Zeitschrift: Schweizerische Bauzeitung
Herausgeber: Verlags-AG der akademischen technischen Vereine
Band: 77 (1959)
Heft: 29

Wettbewerb für ein zweites städtisches Gymnasium in Bern

7. Preis (2500 Fr.) Projekt Nr. 20. Verfasser **Walter von Gunten, Alphonse Delley,** Bern, Mitarbeiter **Fred Knapp,** Bern

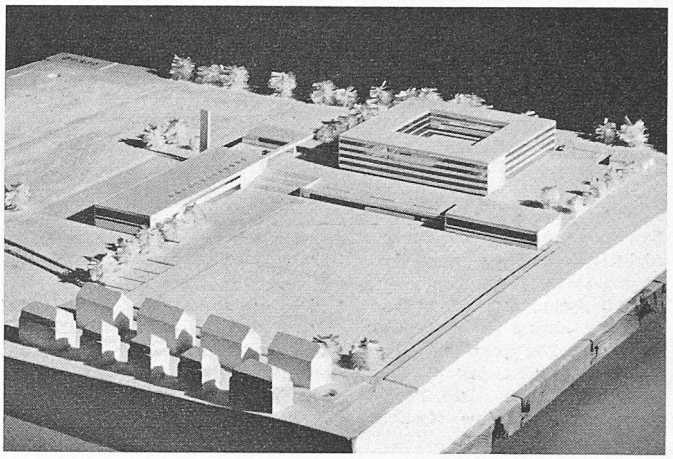
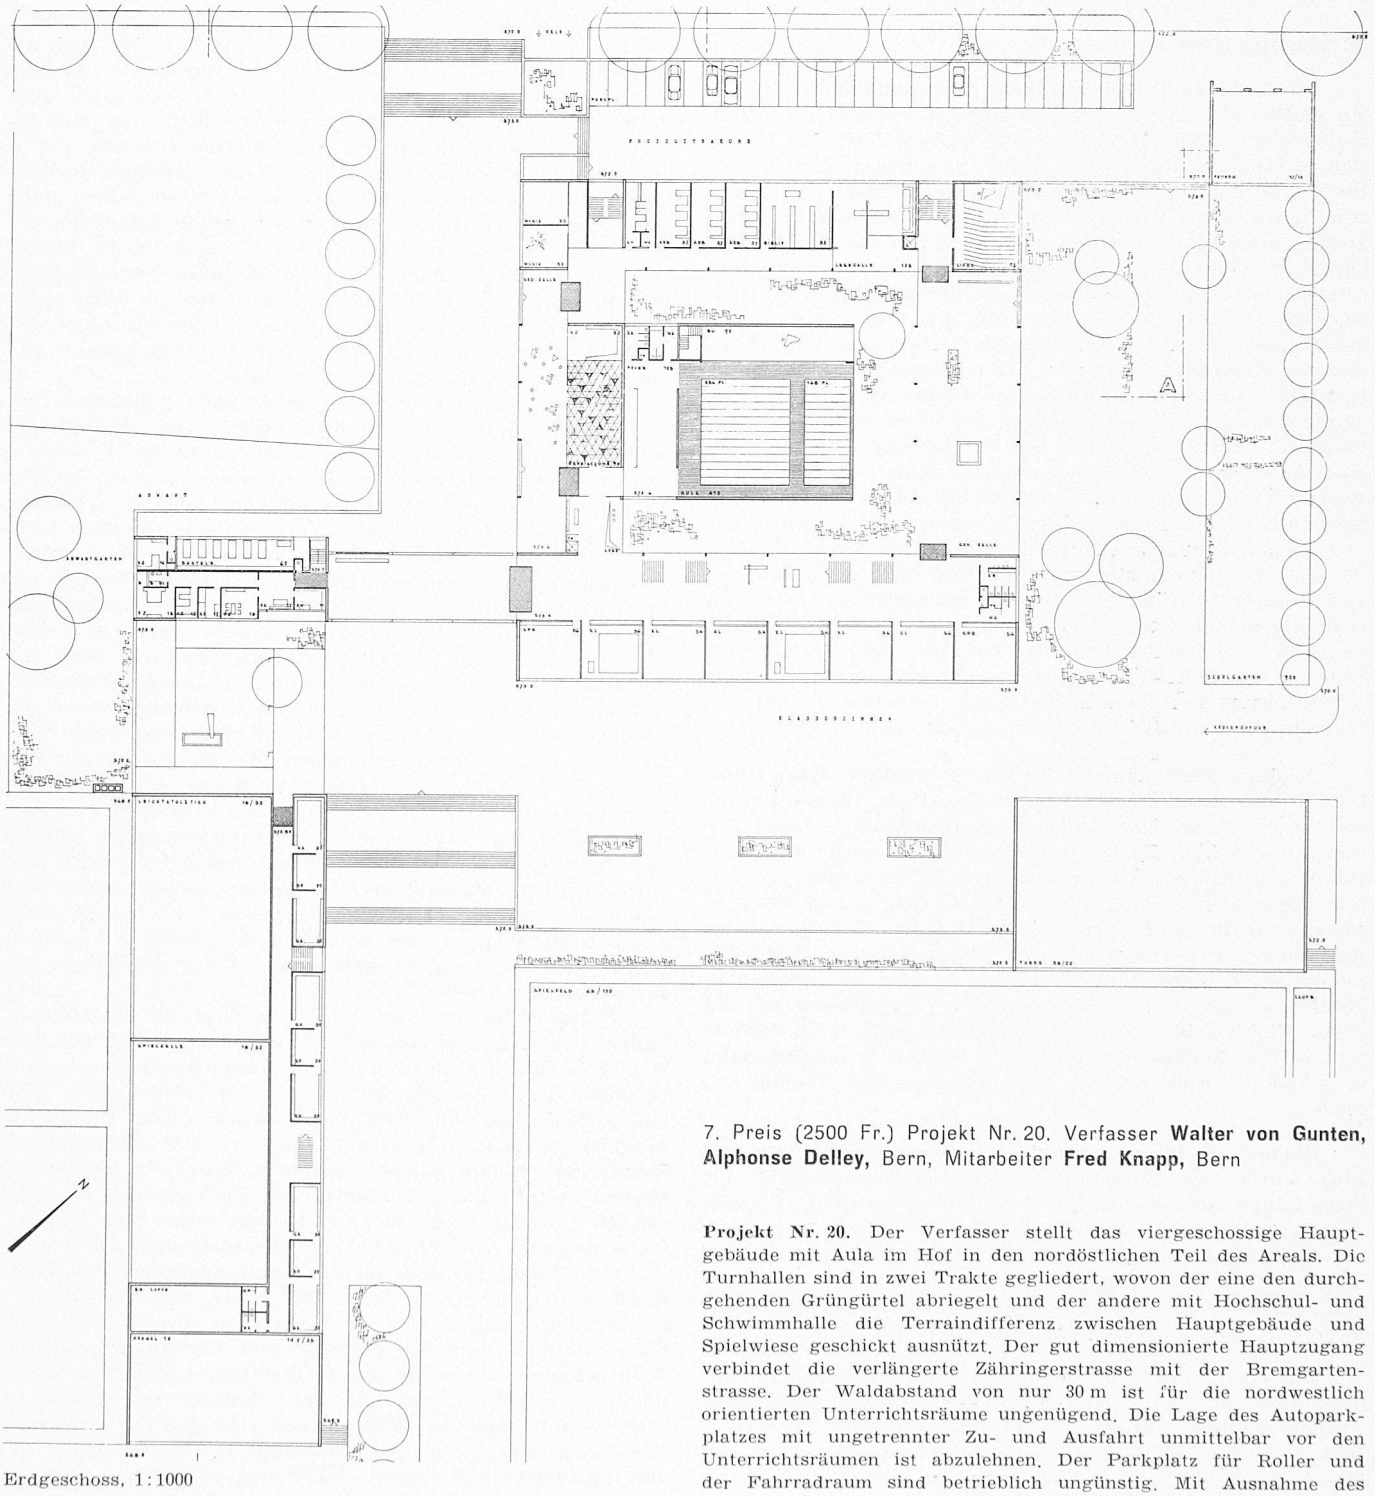
Projekt Nr. 20. Der Verfasser stellt das viergeschossige Hauptgebäude mit Aula im Hof in den nordöstlichen Teil des Areals. Die Turnhallen sind in zwei Trakte gegliedert, wovon der eine den durchgehenden Grüngürtel abriegelt und der andere mit Hochschul- und Schwimmhalle die Terraindifferenz zwischen Hauptgebäude und Spielwiese geschickt ausnützt. Der gut dimensionierte Hauptzugang verbindet die verlängerte Zähringerstrasse mit der Bremgartenstrasse. Der Waldabstand von nur 30 m ist für die nordwestlich orientierten Unterrichtsräume ungenügend. Die Lage des Autoparkplatzes mit ungetrennter Zu- und Ausfahrt unmittelbar vor den Unterrichtsräumen ist abzulehnen. Der Parkplatz für Roller und der Fahrradraum sind betrieblich ungünstig. Mit Ausnahme des

Haupteinganges sind die Zugänge unübersichtlich angeordnet. Die Verkehrsräume sind nicht klar und die Aula ist unproportional gegliedert. Die Klassenzimmer sind unter Ausnützung der schönen Sicht gut orientiert. Die Fachabteilungen der Naturwissenschaften sind betrieblich unzweckmässig organisiert. Das gleiche gilt für die Raumgruppe der Sprechzimmer, Serienbibliothek und Wandkarten. Die gedeckte Verbindung Hauptbau-Turnhallentrakt ist nicht konsequent durchgeführt. Sämtliche Turnhallen liegen mit der Hauptfront ebenerdig. Mit Ausnahme des zu langen Garderobenkorridors ist die betriebliche Organisation der Turnanlagen gut. Die Aussenflächen der Turnanlagen liegen zwar günstig, sind aber nicht zweckmässig gegliedert. Sprung-, Wurf- und Geräteplätze liegen zu massiert. Die gewünschte Beziehung der Spielwiese zum Hochfeldschulhaus ist vorhanden. Die architektonische und kubische Gestaltung macht teilweise einen zufälligen und schematischen Eindruck. Die graphische Darstellung deckt sich nicht überall mit den Grundrissen. Mit 88 778 m³ umbautem Raum liegt das Projekt unter dem Mittel. Das Projekt entspricht in seiner Gesamthaltung dem Charakter eines Gymnasiums, weist aber betrieblich gewisse Nachteile auf.
